SOLICITUD DE MODIFICACIÓN DEL CONTRATO

Solicitud de modificación del contrato N° 2023-CT-776 de fecha 22/08/2023

CONSTRUCCIÓN DE LA PRIMERA Y SEGUNDA FASE DEL CENTRO CULTURAL Y COMUNITARIO DEL MUNICIPIO DE CHÍA, CUNDINAMARCA

NP-34 - VIGUETA DE 0.15X0.16 EN CONCRETO DE 3000 PSI PARA CONFINAMIENTO DE MAMPOSTERÍA (NO INCLUYE ACERO DE REFUERZO)

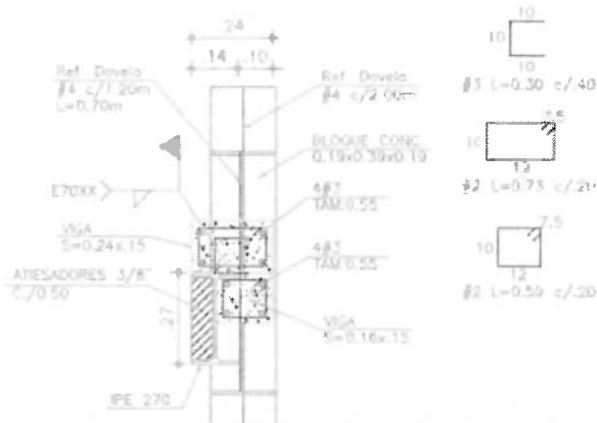
Se requirió incorporar ítem de acuerdo a los ajustes en diseños de ESTRUCTURALES, ya que se requería dar un confinamiento a la mampostería en bloque de cemento contra la estructura metálica. Asegurando la redistribución de cargas verticales y horizontales, cumpliendo las especificaciones de la NSR-10 para soportar tensiones inducidas por fuerzas laterales, como sismos y viento, mejorando la integridad estructural de la edificación.

NP-36 - Zarpa para cimentación muros en mampostería en concreto **NO Incluye excavación NI ACERO DE REFUERZO**

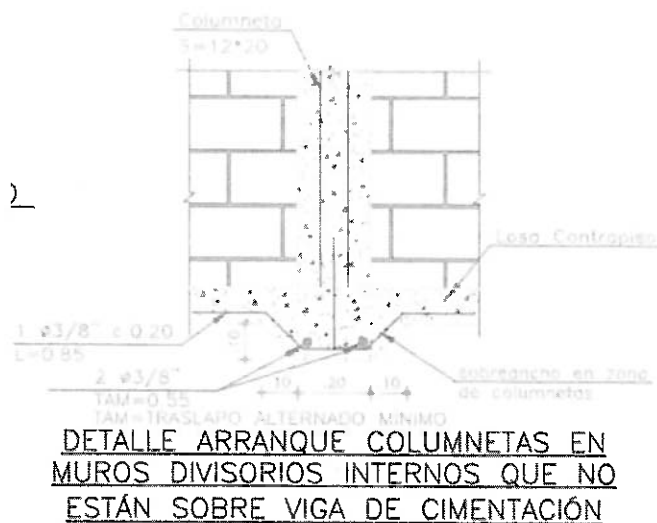
Se requirió incorporar ítem de acuerdo a los ajustes en diseños de ESTRUCTURALES, ya que se requería un elemento que soportara el arranque de la mampostería en bloque de arcilla donde no hay viga de cimentación. Proporciona una base robusta y uniforme para soportar los muros de mampostería, distribuyendo las cargas de manera eficiente al terreno, de esta manera se reduce el riesgo de asentamientos diferenciales y contribuye a la estabilidad global de la estructura, cumpliendo con los estándares de diseño para cimentaciones en edificaciones sismo-resistentes.

NP-38 - GRUTING DE NIVELACIÓN PLATINAS DE COLUMNAS

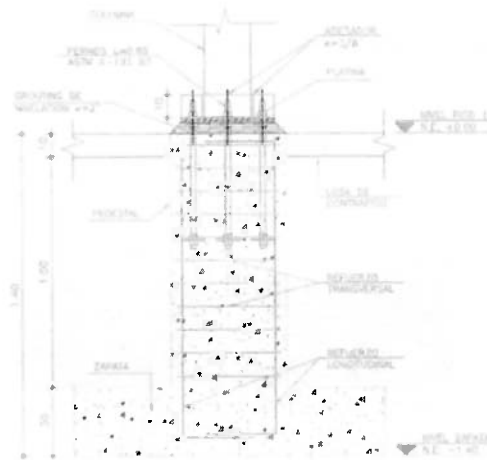
Se requirió incorporar ítem de acuerdo a los ajustes en diseños de ESTRUCTURALES, Donde se evidencia que entre la parte superior del pedestal y la platina base de arranque de la columna metálica hay un espacio el cual debe ser ejecutado bajo unos parámetros específicos que permitan darle soporte a la estructura.

NP-72 SUMINISTRO E INSTALACIÓN TUBERÍA C-900 O SIMILAR DIÁMETRO 4"

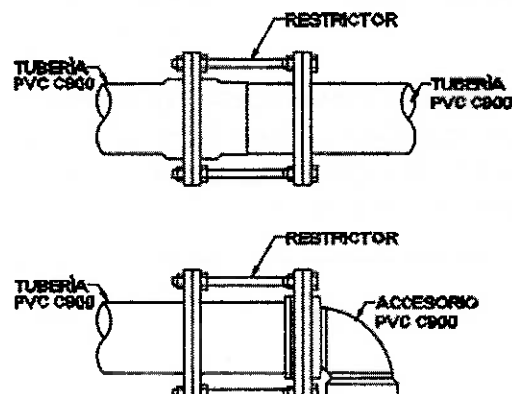
La tubería C-900 de 4" es fundamental para garantizar la conducción eficiente del agua en la red contraincendios seca del centro comunitario. Este material, reconocido por su alta resistencia a la presión y durabilidad, cumple con los requisitos técnicos y normativos, asegurando la integridad del sistema bajo condiciones extremas. Se requiere su instalación ya que no estaba contemplado dentro de las actividades contractuales, sin embargo, es necesaria para el sistema de red contra incendios.
